改善箇所説明図

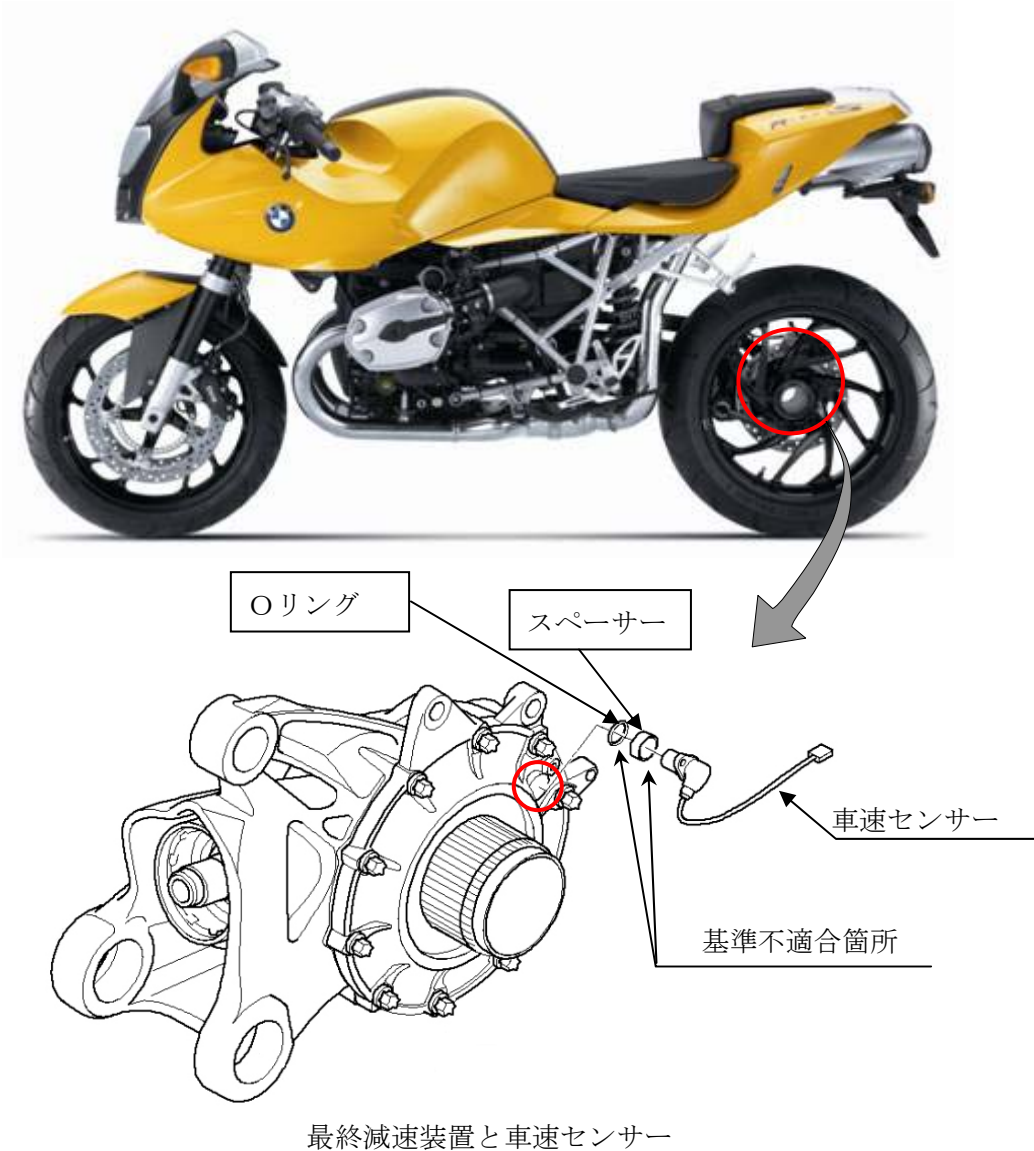
最終減速装置に装着されている車速センサーのOリングの材質及びスペーサーの製造時の公差管理が不適切なため、センサー取付部の気密性が損なわれ、ギアオイルが漏れるものがある。そのため、漏れたオイルが後輪のブレーキディスクに付着し、最悪の場合、制動停止距離が伸びるおそれがある。

全車両、Oリングとスペーサーを交換する。

Oリングの色: 旧は黒、新は緑
